**INFORME DE HITO DE CONTROL
N° 036-2025-OCI/6042-SCC**

**“CREACIÓN Y EQUIPAMIENTO DEL LOCAL MUNICIPAL DE
LA MUNICIPALIDAD DISTRITAL VEINTISÉIS DE OCTUBRE -
PIURA - PIURA, CON CUI N° 2336739”**

**HITO DE CONTROL N° 1
PROCEDIMIENTO DE SELECCIÓN COMPETITIVO:
LICITACIÓN PÚBLICA DE OBRAS
N° 03-2025-MDVO-COMITÉ-1**

Imagen n.º 51
Ingreso peatonal y vehicular al sótano

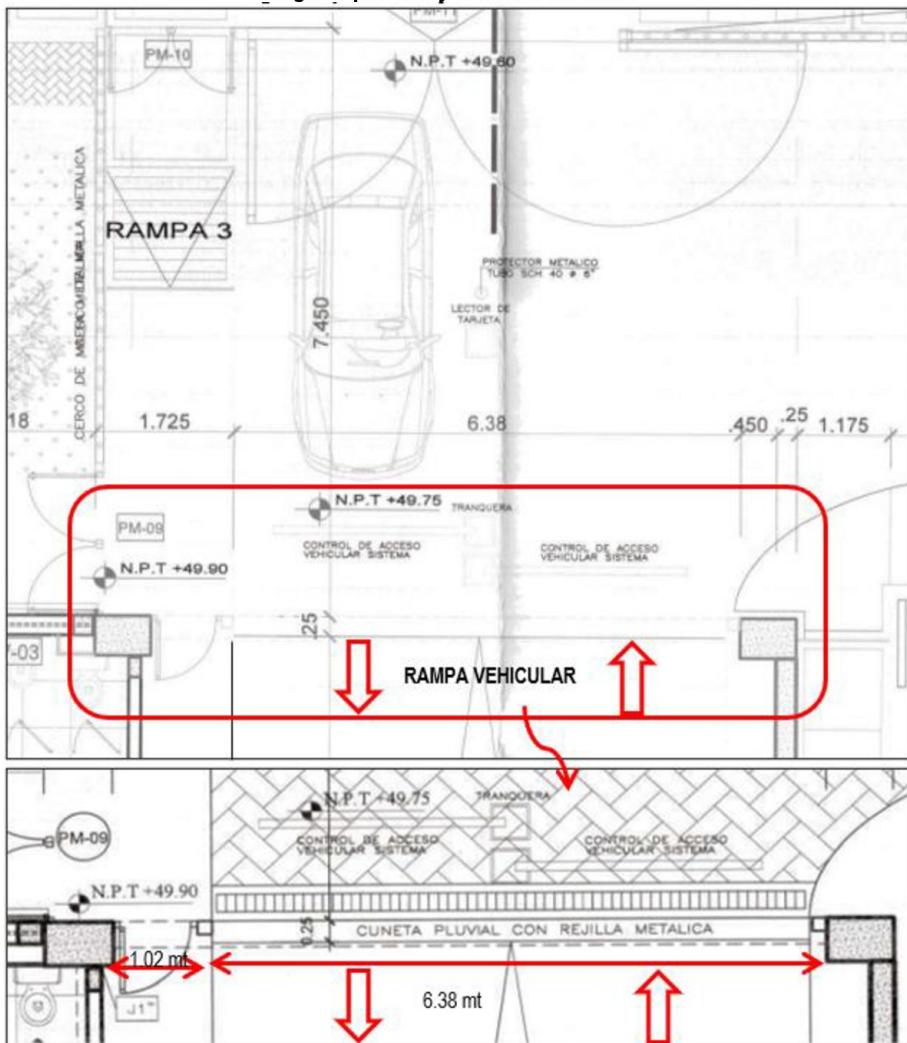
3. El plano planta general primer piso – Lamina PG-02, de la especialidad de Arquitectura, muestra un acceso vehicular de 6.38m y un acceso peatonal de 1.02m para ingresar a la planta del sótano con dos (2) controles vehiculares (tranqueras), tal como se muestra en la siguiente imagen:

Al respecto, de la imagen anterior se puede apreciar que, en la distancia de 6.38m, se ubicara una tranquera que controlara el ingreso y salida vehicular del sótano. Sin embargo, el plano denominado desarrollo sótano – Lamina A-01 de la Especialidad de Arquitectura, muestra en el eje estructural H y 5 un elemento estructural de forma alargada, del cual no se han indicado las dimensiones y el tipo de material a ser utilizado.

Imagen n.º 52
Ubicación de rampa en sótano

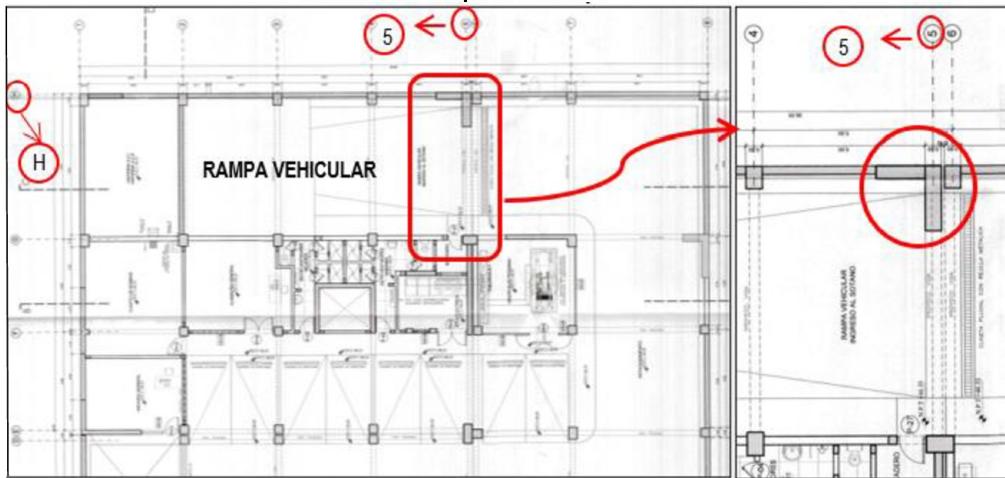
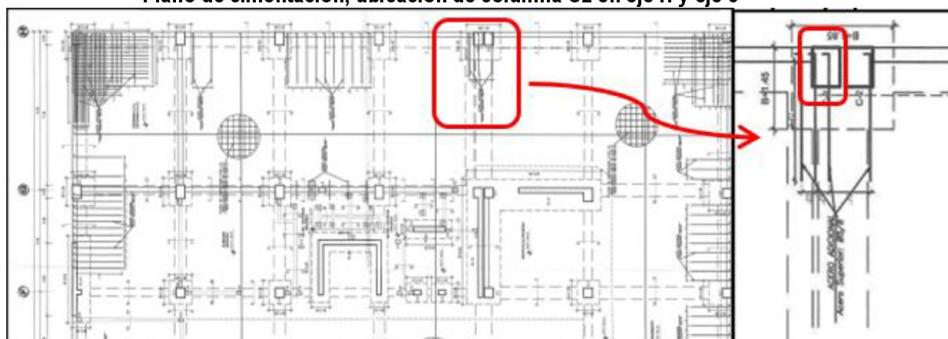
Cabe indicar que, en esa misma ubicación se encuentra una columna de concreto armado C2 de 0.50m x 0.70m, la cual presenta las mismas dimensiones al igual que el resto de columnas dispuestas en el eje H, como lo indica el plano de cimentación – detalles – Lamina E-01, de la especialidad de Estructuras, tal como se muestra en las siguientes imágenes:

Por lo tanto, de acuerdo a la ubicación del elemento estructural en el Plano desarrollo sótano – Lamina A-01 de la especialidad de arquitectura, se reducirían las dimensiones en relación al ancho de la rampa (6.38m), dificultando el ingreso y salida simultánea de los vehículos del sótano.

Imagen n.º 62
Plano del primer piso

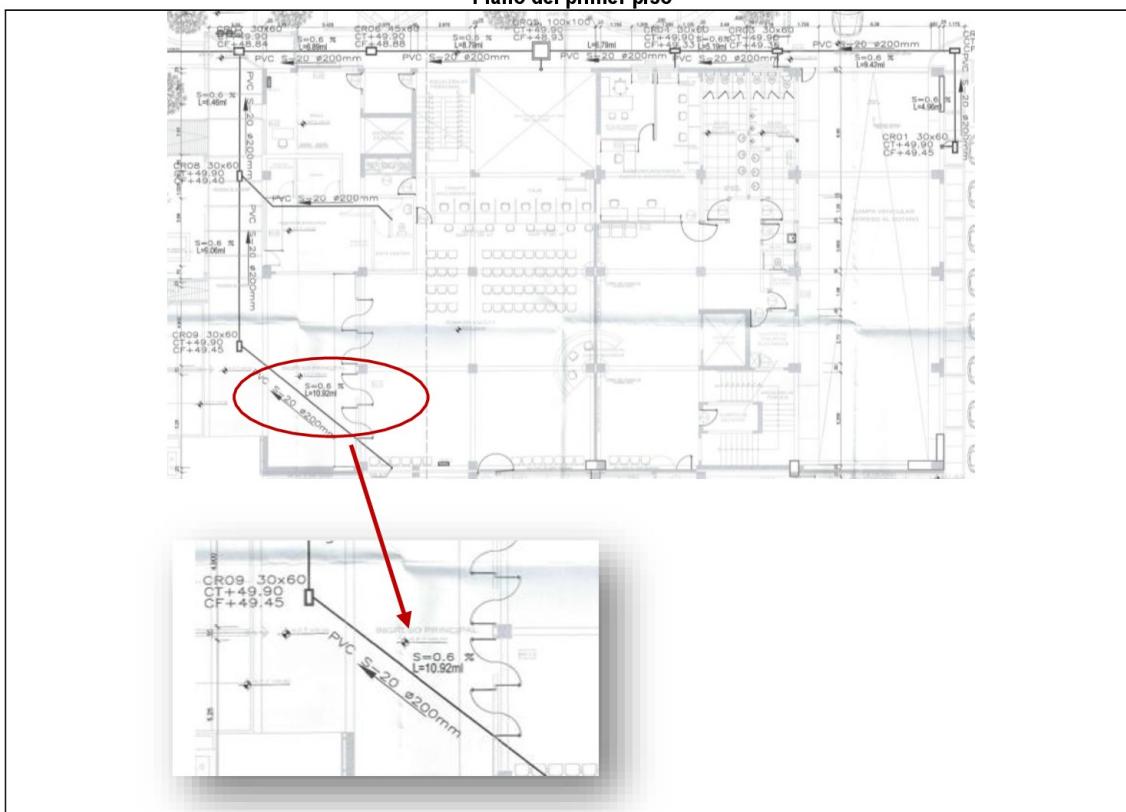
Así como también, el plano de desagüe del primer piso muestra el recorrido de la red con tubería PVC – S-20 de 200 mm (8") de diámetro con dos ramales hacia la red pública, en cuyo primer ramal cuenta con distancias entre las cajas de registro de 30cm x 60cm cuyas distancias entre ellas son 9.42 m, 5.19 m, 6.79 m, 8,79 m, 6,89 m, teniendo entre ellas una caja de registro de 100 cm x 100 cm; y el segundo ramal cuenta con cajas de registro de 30 cm x 60cm con distancias entre ellas de 10.92 m, 9,06 m, 6,46 m; y en todos los tramos una pendiente de 0.6 %., conforme se muestra la siguiente imagen:

De acuerdo a lo expuesto se evidencia que en los planos de instalaciones sanitarias de desagüe del sótano y primer piso tienen una tubería correspondiente a los diámetros de 8" y 4" respectivamente, ambas con una pendiente de 0.6 %; no obstante, según el Reglamento Nacional de Edificaciones dichas tuberías tienen que tener como pendiente mínima el 1%, incumpliendo la normativa vigente; situación que se muestra en el siguiente cuadro:
